**CCR-VIA -- COMITATO DI COORDINAMENTO REGIONALE PER LA VALUTAZIONE D'IMPATTO AMBIENTALE**

**Giudizio n° 4200 Del 28/03/2024**  
**Prot. n° 23/0424516 Del 17/10/2023**

**Oggetto:** Gestione di un allevamento suinicolo di cui all'Allegato VIII alla Parte II del D.Lgs. 152/2006 e s.m.i. 6.6 c) già autorizzato con Provvedimento AIA n. 245/137 del 18.10.2013 e aggiornato con Determinazione DPC025-067 del 15.02.2021

**Tipo procedimento:** Verifica di ottemperanza ai sensi dell'art. 28 del D.Lgs. 152/06 e ss.mm.ii.

Figura 1 Modello geologico e modello geotecnico ricavato dal tecnico

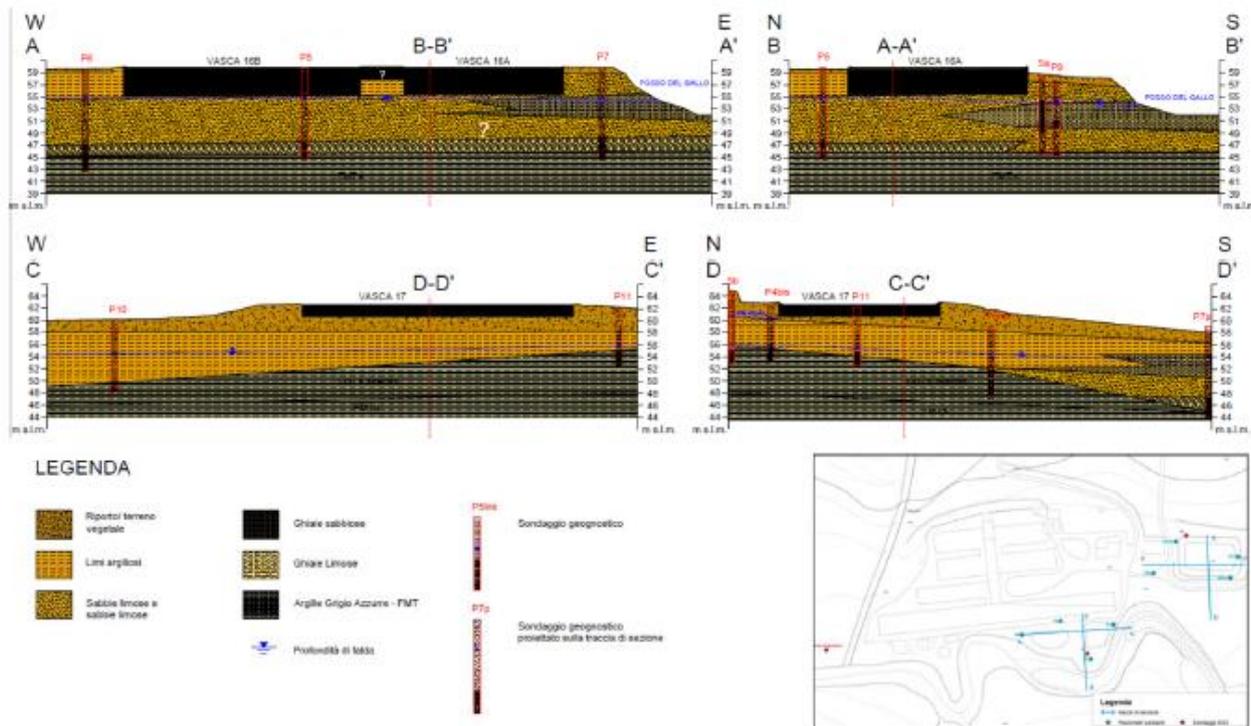
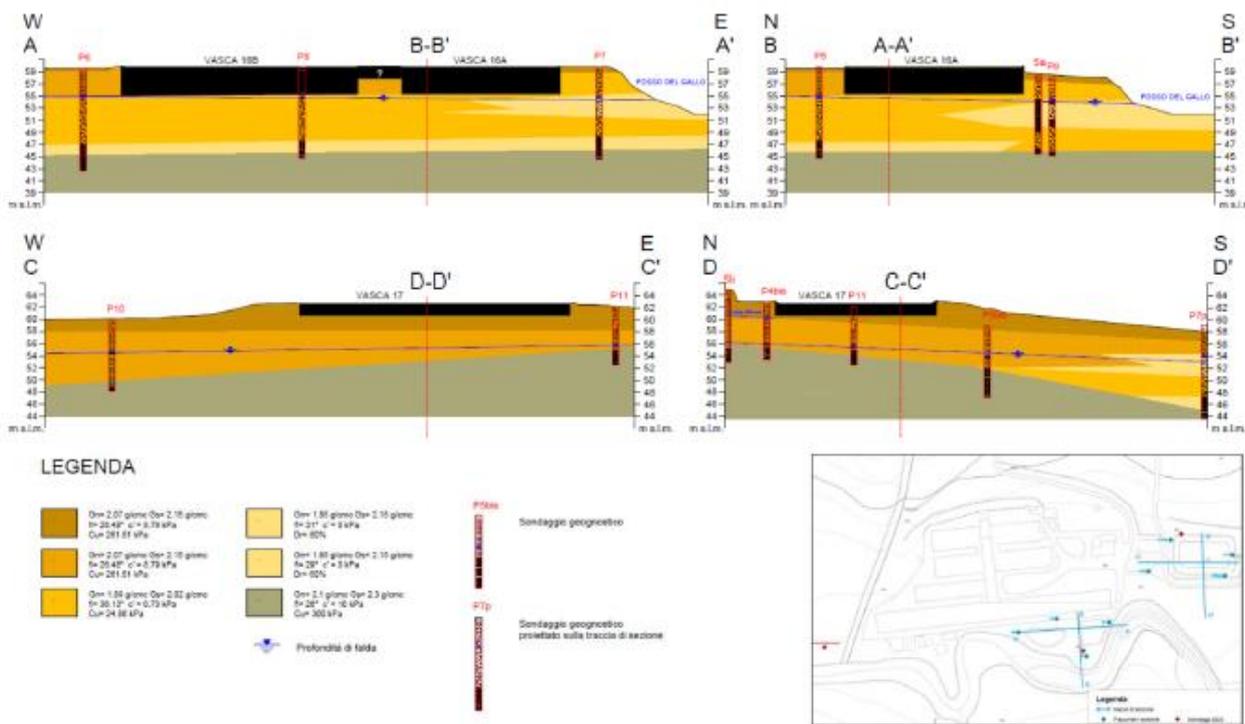
Per la sezione A-A’ in condizioni drenate, per la superficie critica in condizioni statiche individuata il fattore di sicurezza FS risulta pari a 2.55.

Per la sezione A-A’ in condizioni non drenate, per la superficie critica in condizioni statiche individuata il fattore di sicurezza FS risulta pari a 2.48.

Per tutti i casi analizzati il tecnico, avendo ottenuto fattori di sicurezza FS maggior dell’unità suggerisce condizioni di stabilità.

**Figura 2 Planimetria vasca 17**

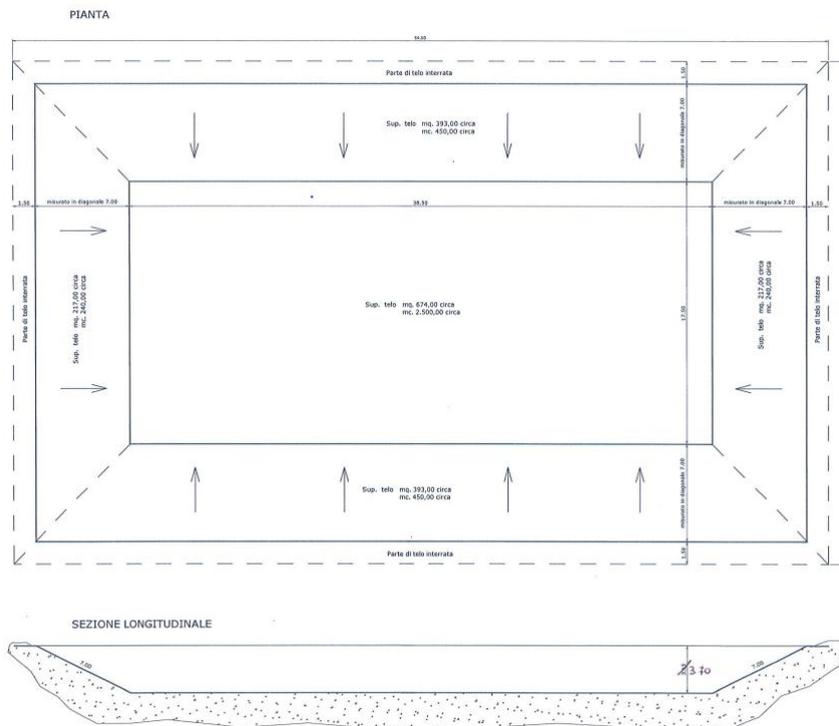
Si fa notare che, da rilievo allegato al giudizio n. 3867 del 09/03/2023 la capacità massima dell’invaso risulta pari a circa 3880 m<sup>3</sup>.

Figura 3 Planimetria e sezioni della vasca 16b

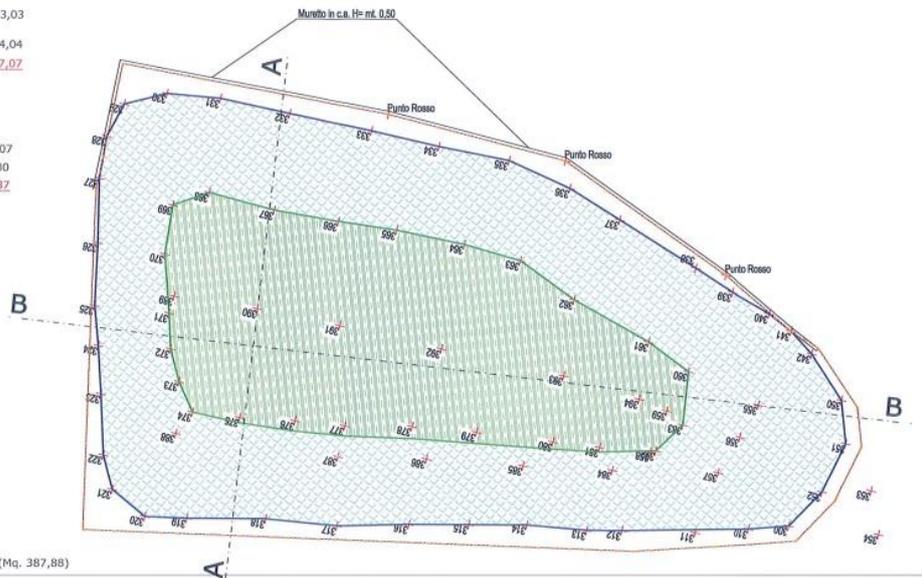
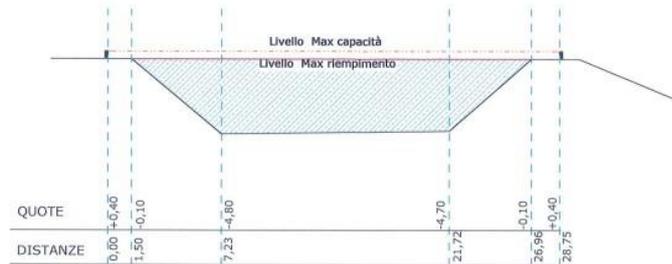
- che diversamente dai dati storici la vasca non risulta essere realizzata in cls e che a seguito delle operazioni di pulizia è emersa una capacità d’invaso pari a 3300 m<sup>3</sup>;

- che, al fine di adempiere a quanto previsto dalla DGR n. 314/21 e per una più crescente tutela ambientale, la ditta, propone alle autorità competenti di rivestire le pareti ed il fondo della vasca con una geomembrana in polietilene ad alta densità (HDPE) ALVATECH 5002 di spessore 1 mm, applicata mediante saldatura a doppia pista a cuneo caldo eseguita da operai specializzati e muniti di apposita formazione. La durabilità di tale operazione è stimata essere maggiore di 20 anni.

Figura 4 Planimetria e sezione vasca 16a

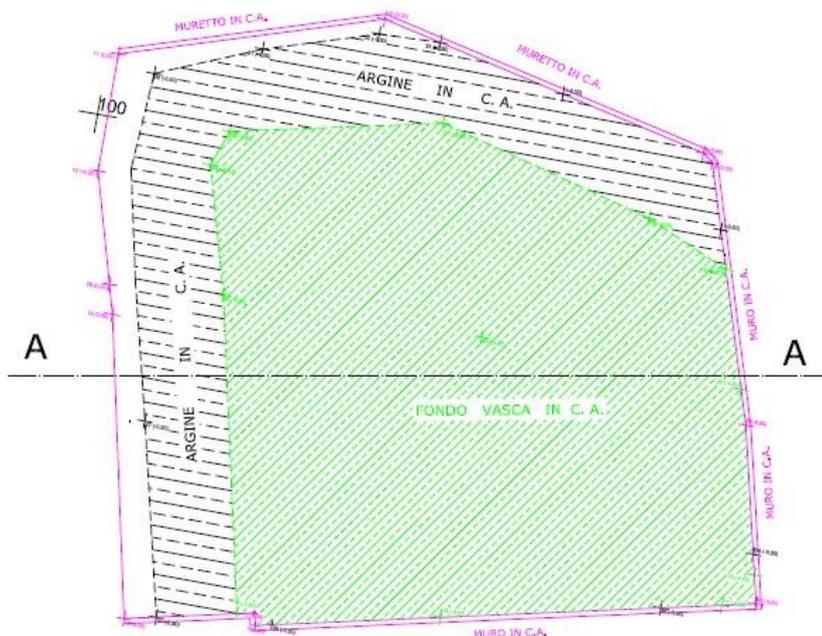
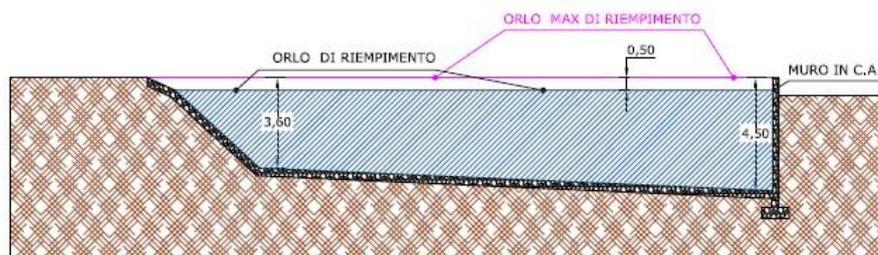
Il tecnico afferma di **aver effettuato un sopralluogo in data 14/07/2023** in cui ha accertato che **il fondo della vasca, realizzato in calcestruzzo presenta un allettamento di liquame semisolido non sollevabile di spessore variabile tra i 20 e i 45 cm.**

Il tecnico ha inoltre constatato che differentemente da quanto riportato dai dati storici forniti dal proponente, che definivano un invaso di capacità 5000 m<sup>3</sup>, **questo risulta di capacità di circa 2005 m<sup>3</sup>.**

In conclusione, il tecnico riporta come il fondo della vasca presenti una tenuta strutturale che consente la fruibilità della stessa per la raccolta dei liquami dello stabilimento.

- 1. fornire adeguata documentazione, anche fotografica, attestante la tenuta e l'integrità delle vasche denominate 16a e 17;**
- 2. dare evidenza di aver installato un controllo di livello sulle vasche denominate 16a e 16b, con sistema automatico di avvio delle pompe, allo scopo di evitare sovrariempimenti, descrivendone dettagliatamente il funzionamento.**
